Инструкции за монтаж на обтегач 534 0412 10

Модел: Galaxy, Mondeo IV, S-Max

Артикулни номер: 534 0412 10

Състояние към 09.2011
INA 0081

Снимка 1: Вариант 1

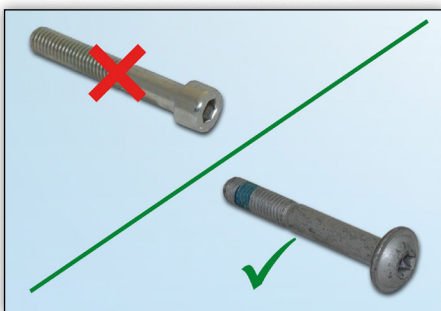
В изброените превозни средства са монтирани първоначално два различни варианта на обтегач за задвижване на спомагателните възли.

Вариант 1 (**Илюстрация 1**) може да се използва единствено в комбинация с вибрационен демпфер на колянвия вал.

Вариант 2 (**Илюстрация 2**) може да бъде монтиран както на превозни средства с вибрационен демпфер на колянвия вал, така и на такива с твърда ремъчна шайба на колянвия вал.

Следователно, Schaeffler Automotive Aftermarket предлага само обтегача Вариант 2.

При монтаж на предлагания от Schaeffler Automotive Aftermarket обтегач 534 0412 10 е задължително да се гарантира, че сваленият от стария обтегач болт се заменя с новия приложен болт (**Илюстрация 3**).
